# 核燃料物質使用変更許可申請 (応用試験棟)

## 現状と図面の齟齬に係る補足説明

令和 5年 6月1日

国立研究開発法人日本原子力研究開発機構  
核燃料サイクル工学研究所  
環境技術開発センター

図9-1-2 管理区域給排気系統図

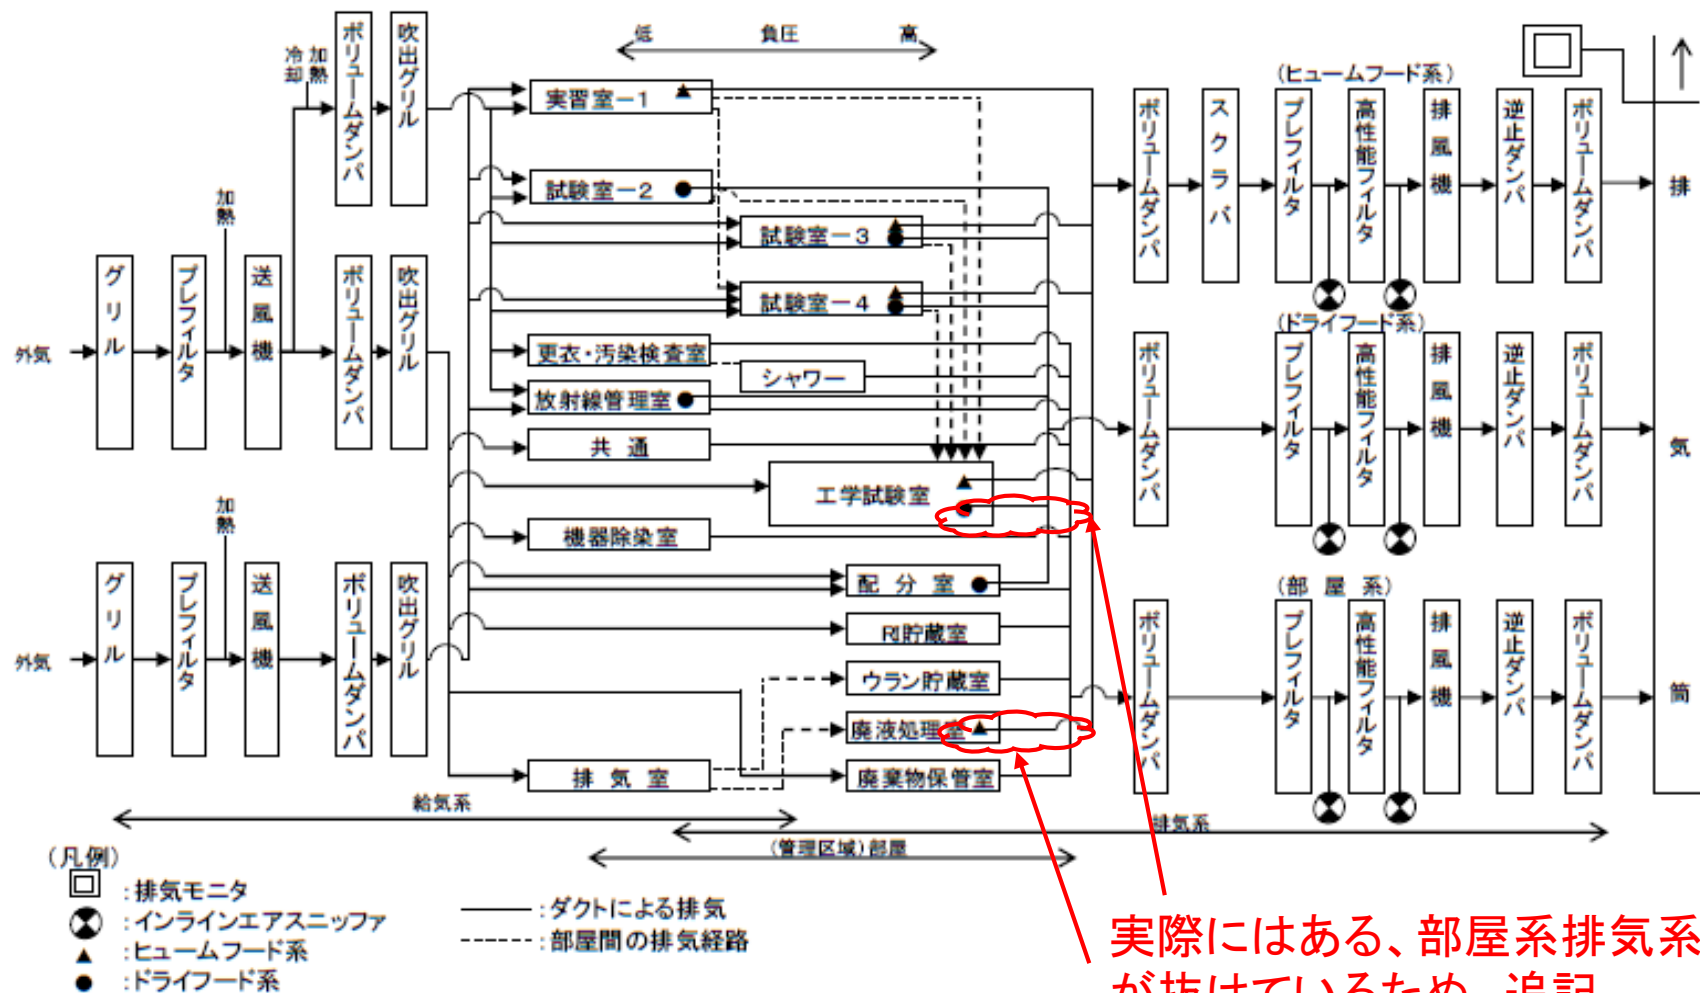
- ✓ 本文図面 図9-1-2 管理区域給排気系統図について、現状で使用している一部の部屋系排気系統ルートに図面上抜けがあったため、その系統の追記。

H20年10月に応用試験棟に関する図面や設備の撤去や追加に伴う変更申請を行った。その際、当該図面の今回修正する系統以外のルートの変更をしているが、誤って変更箇所と関係のない当該ルートの記載も削除したまま完本を作成したため、現状、存在し使用している部屋系の排気系統が抜けてしまっていた。

当該ルートは、H20年より以前には記載されており、現状、各部屋の負圧管理のために使用している排気系統を図面上に追加する変更であることから、この追加により排気設備の仕様等に影響を与えることはなく、安全上に影響はない。

図2)-1 第2ウラン系廃棄物貯蔵施設1階平面図

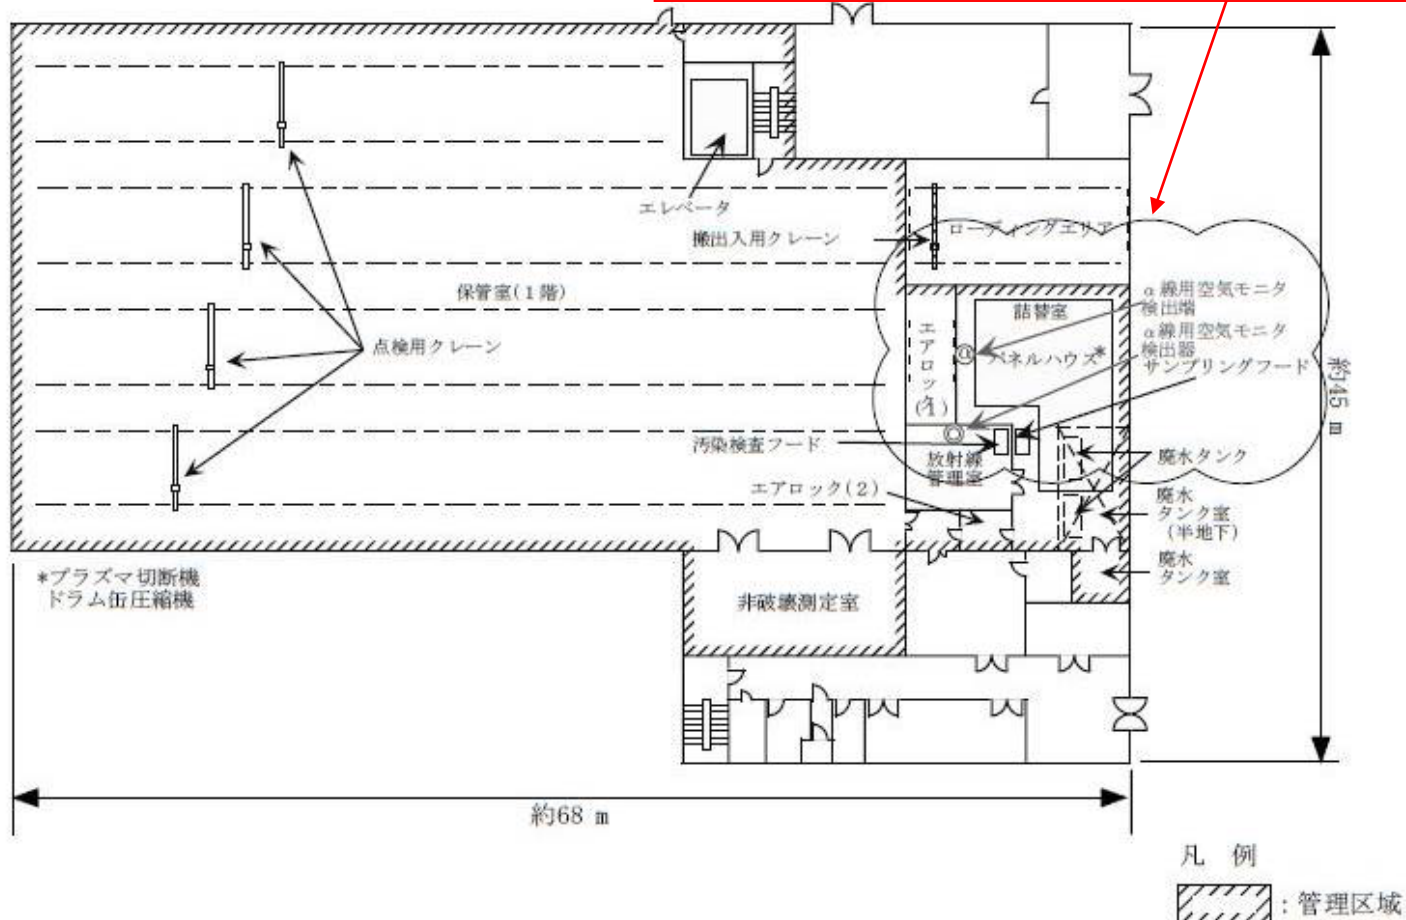
- ・ 2)-9-1-3項及び3)-9-1-3項に記載されている既設空気モニタ、排気モニタ及び排気サンプラを実際の設置位置関係に合わせ、「図2)-1 第2ウラン系廃棄物貯蔵施設1階平面図」、「図2)-4 第2ウラン系廃棄物貯蔵施設4階平面図」及び「図3)-2 焼却施設2階平面図」に記載する。

2)-9-1-3項に記載されている $\alpha$ 線用空気モニタを明記

図2)-4 第2ウラン系廃棄物貯蔵施設4階平面図

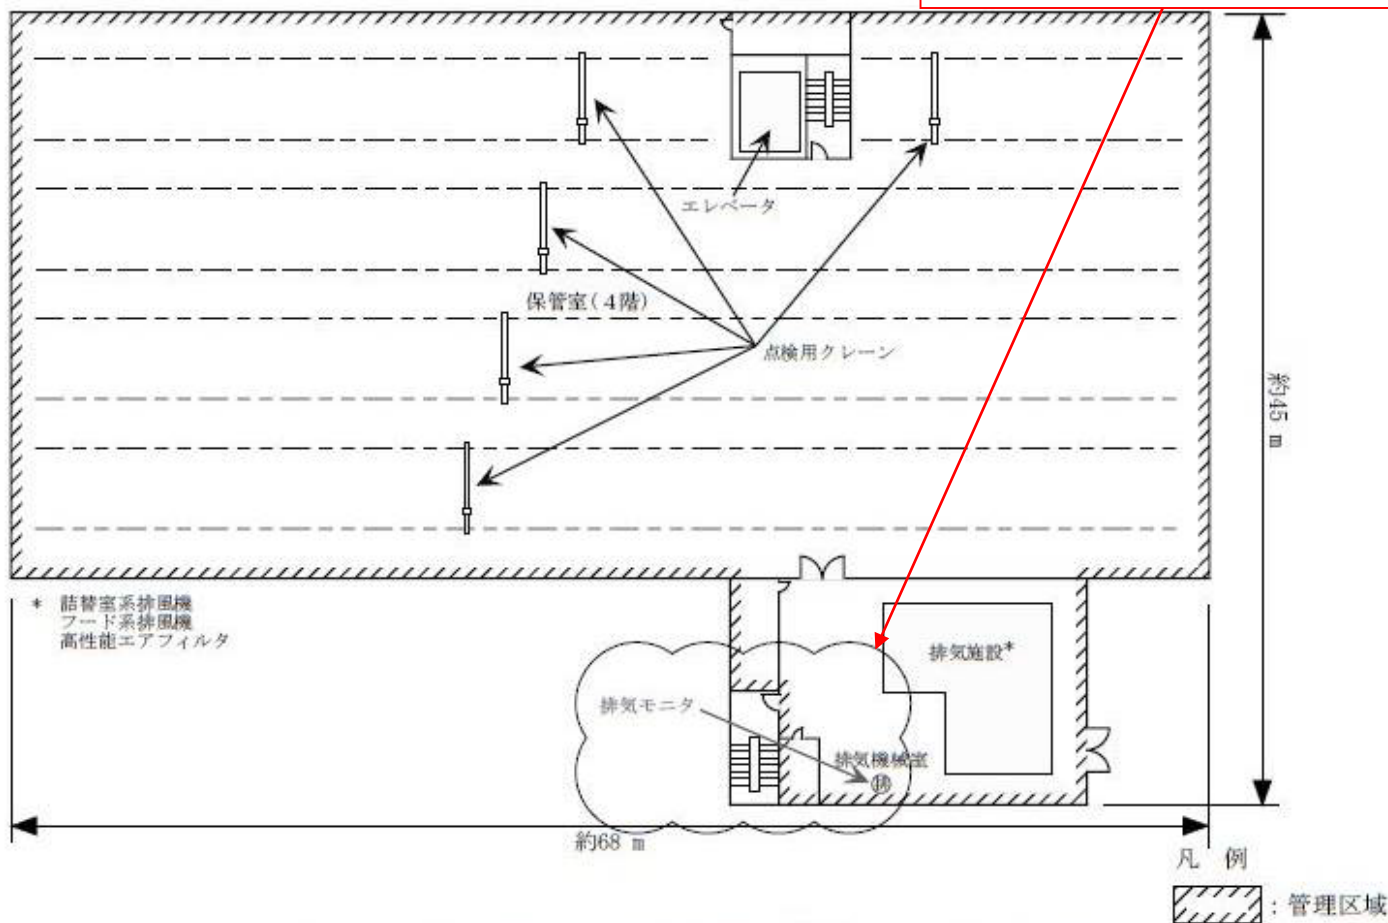
2)-9-1-3項に記載されている  
排気モニタを明記

図3)-2 焼却施設2階平面図

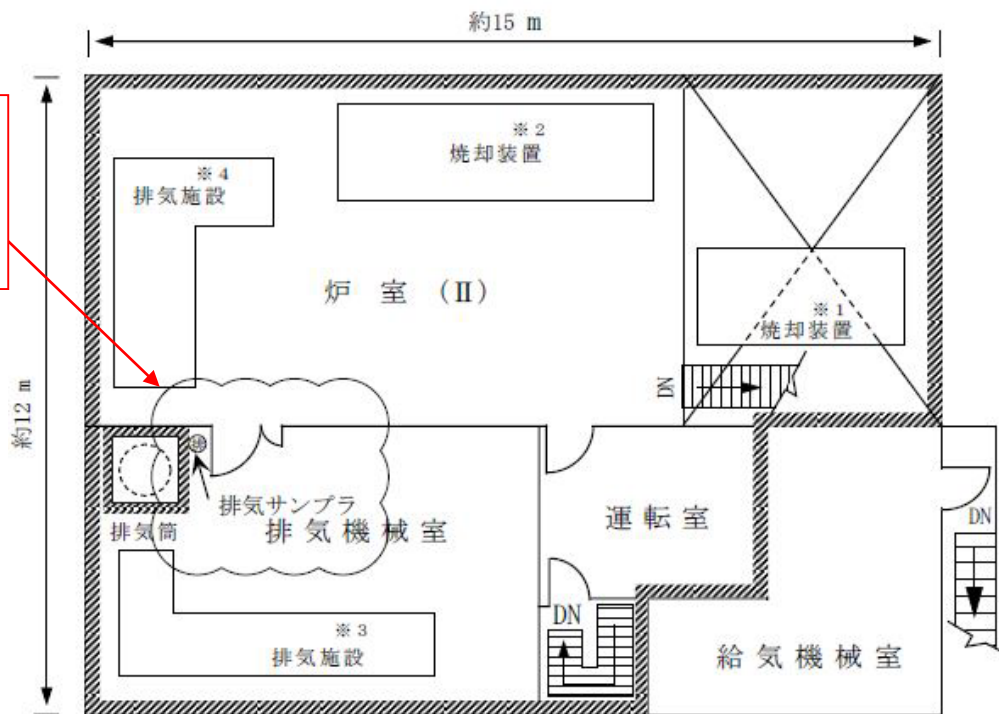
3)-9-1-3項に記載  
されている排気サ  
ンプラを明記

図2)-6 第2ウラン系廃棄物貯蔵施設管理区域給排気系統図

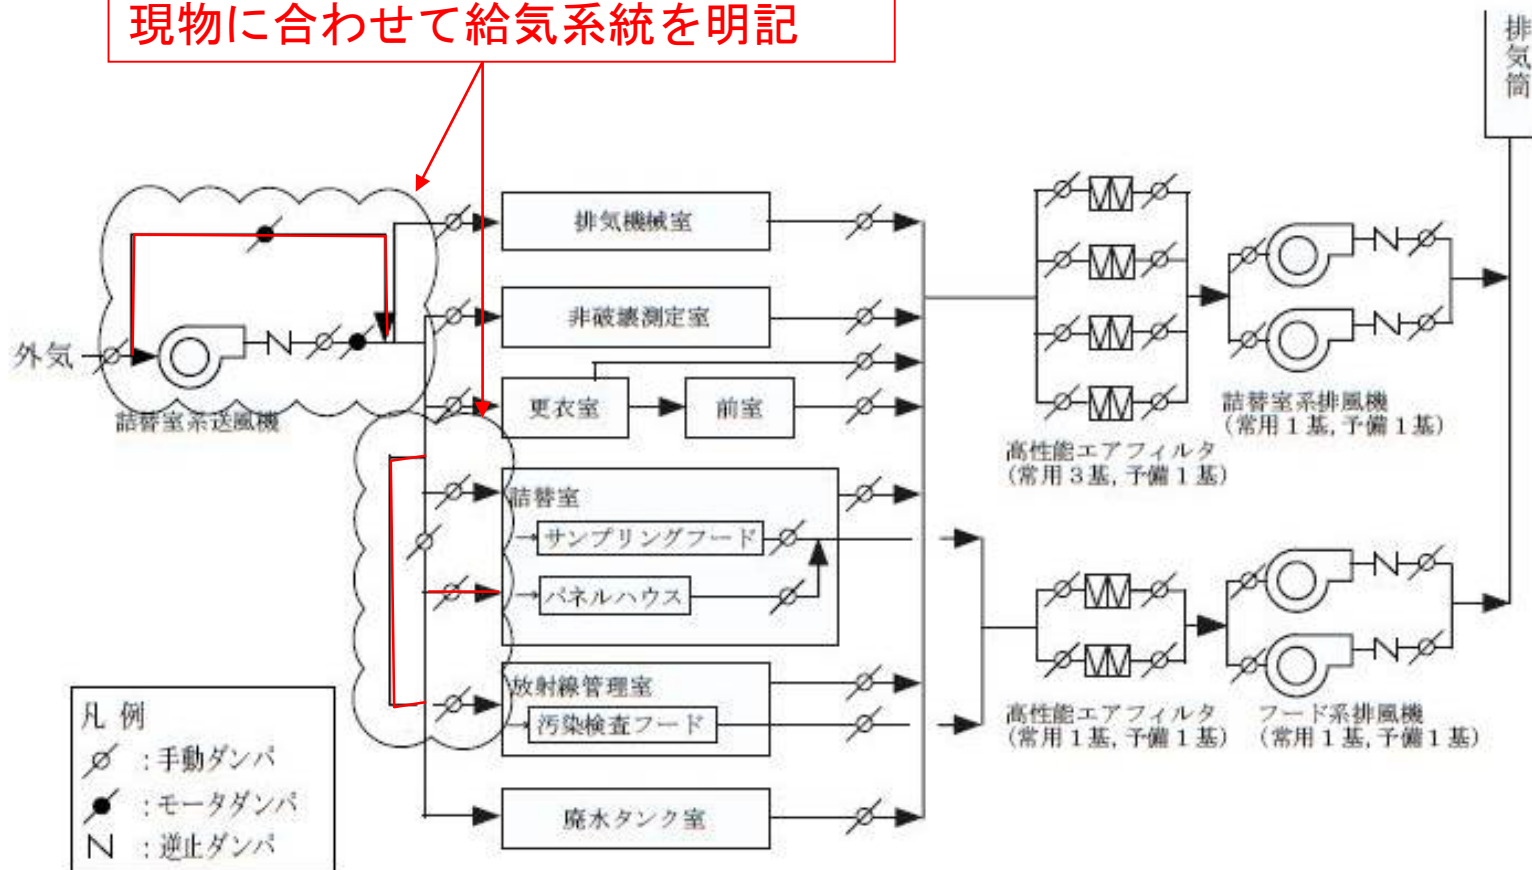
- ・「図2)-6 第2ウラン系廃棄物貯蔵施設管理区域給排気系統図」に記載されている詰替室系送風機に連動して動作するダンパについて、実際の設置に合わせて追記する。また、給気系統を実際の設置位置関係に合わせた順系統に記載を修正する。

現物に合わせて給気系統を明記

図 3)-3 焼却施設管理区域給排気系統図

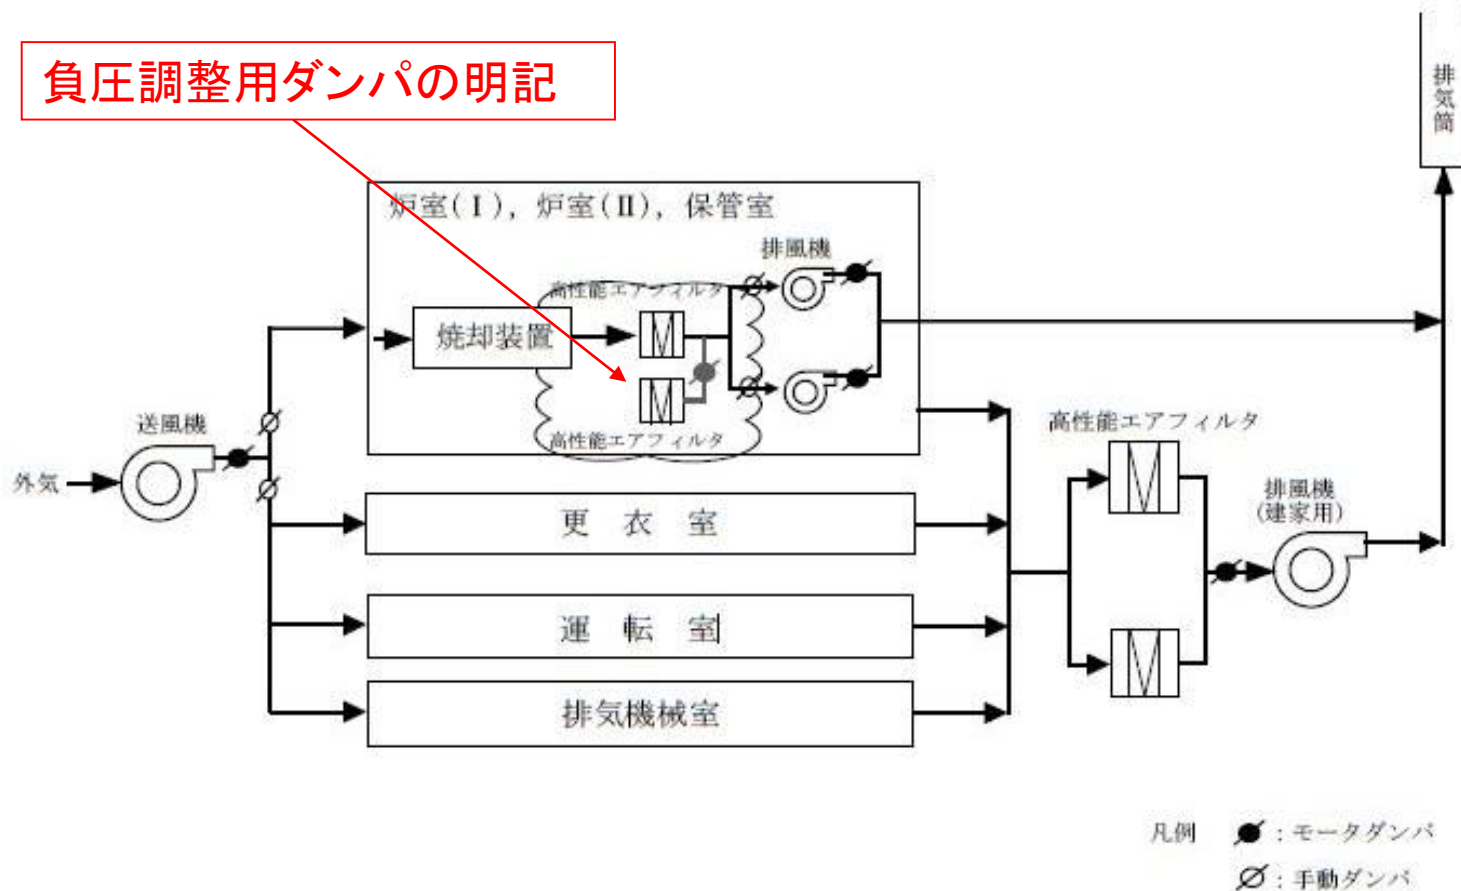
- ・「図3)-3 焼却施設管理区域給排気系統図」に記載されている負圧調整用ダンパについて、実際の設置に合わせて追記する。
- ・当該ダンパは焼却装置内の負圧調整を目的として、焼却装置の負圧調整シーケンスに連動して焼却装置の排風量を調整するものであり、使用施設等の位置、構造及び設備の基準に対する適合性を要求される設備ではないほか、外部とは連動していないため、ダンパを追記しても機能上問題なく、安全性に影響はない。

負圧調整用ダンパの明記

図3-4 焼却施設液体廃棄物処理フローシート

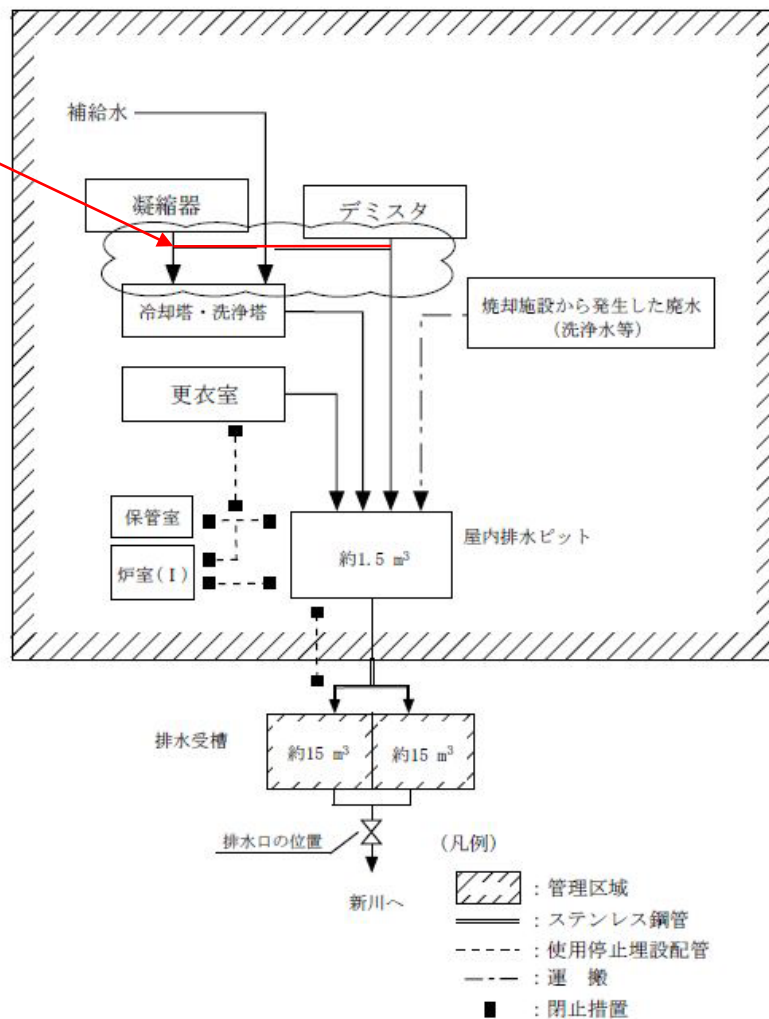
- ・「図3)-4 焼却施設液体廃棄物処理フローシート」に記載されている給水配管について、実際の設置位置に合わせて追記する。
- ・当該配管は、デミスタで回収したドレン水を冷却塔・洗浄塔で再利用するための配管であり、使用施設等の位置、構造及び設備の基準に対する適合性を要求される設備ではないほか、デミスタ及び凝縮器で回収される水は、冷却塔・洗浄塔から発生するものであるため、安全性に影響はない。

給水配管を明記

図 9-1-2 M棟 1階平面図

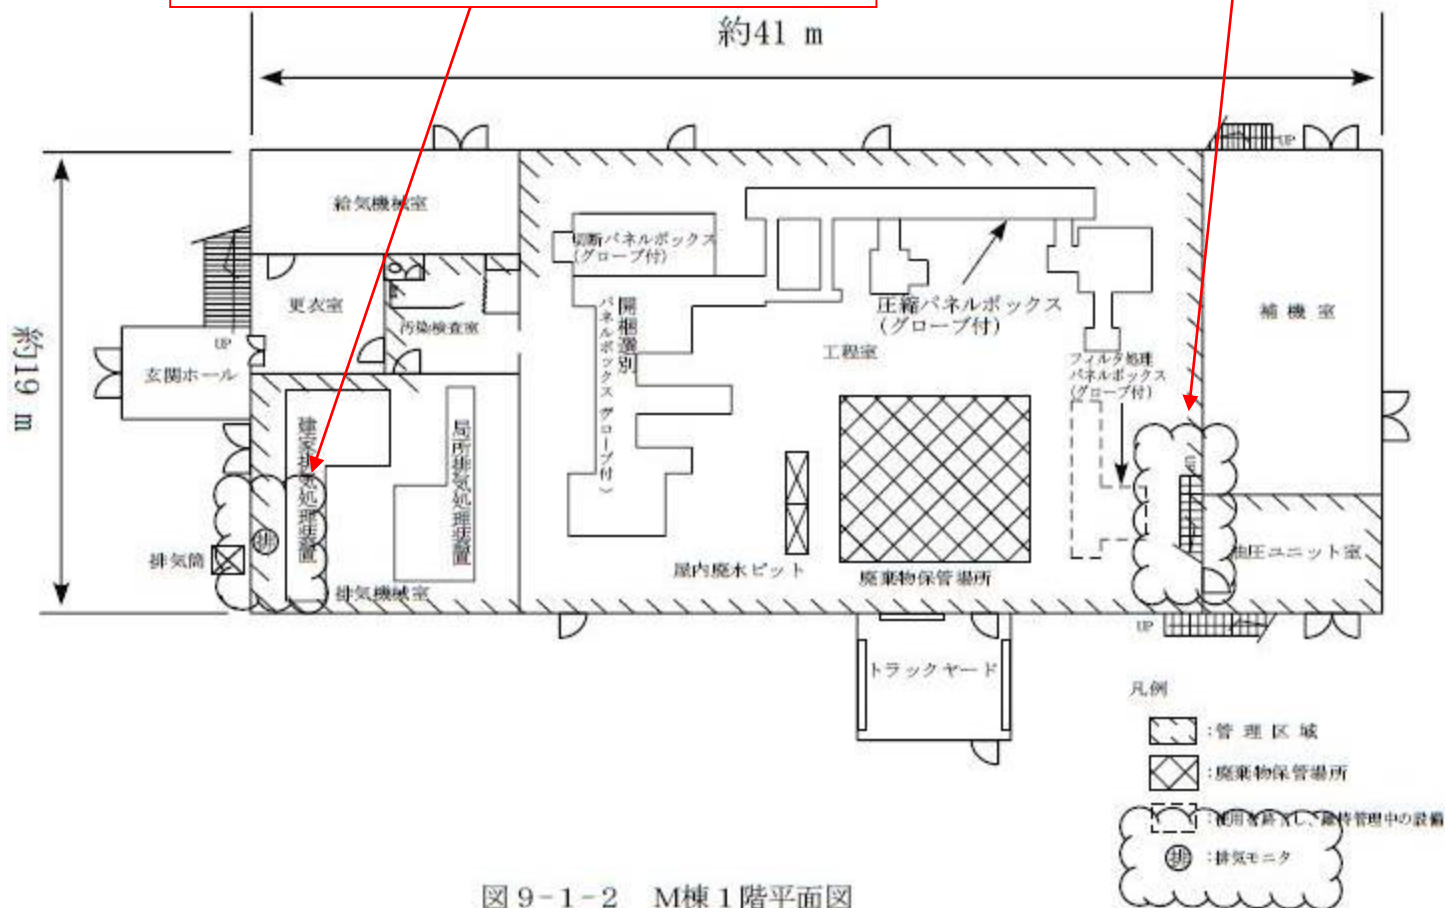
- ・ 9-1-3項に記載されている既設排気モニタを実際の設置位置関係に合わせ、「9-1-2 M棟1階平面図」に記載する。

9-1-3項に記載されている排気モニタを明記

現物に合わせて階段を追記

図9-1-3 M棟2階平面図

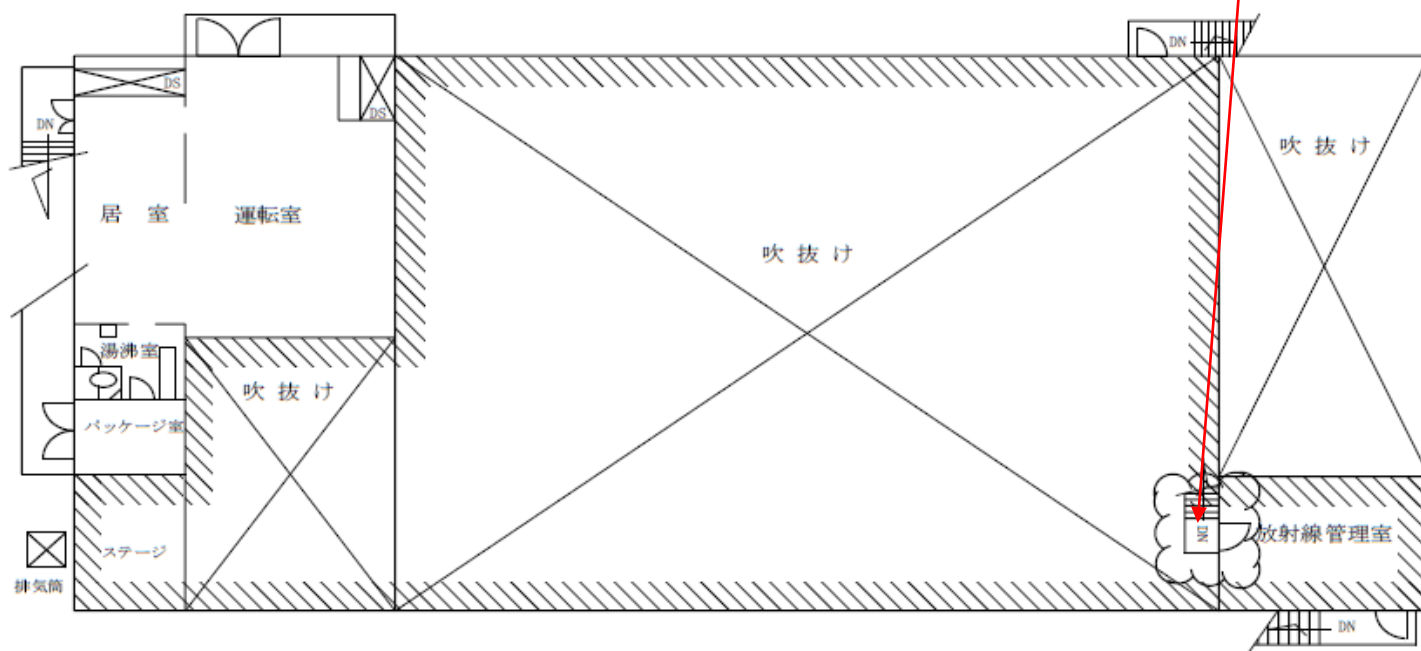
また、「9-1-2 M棟1階平面図」、「9-1-3 M棟2階平面図」及び「添付1 図2-1 管理区域境界の線量評価に用いる線源配置と評価位置」について、階段の記載がないため、追記する。

下り階段の記号 (DN) を追記
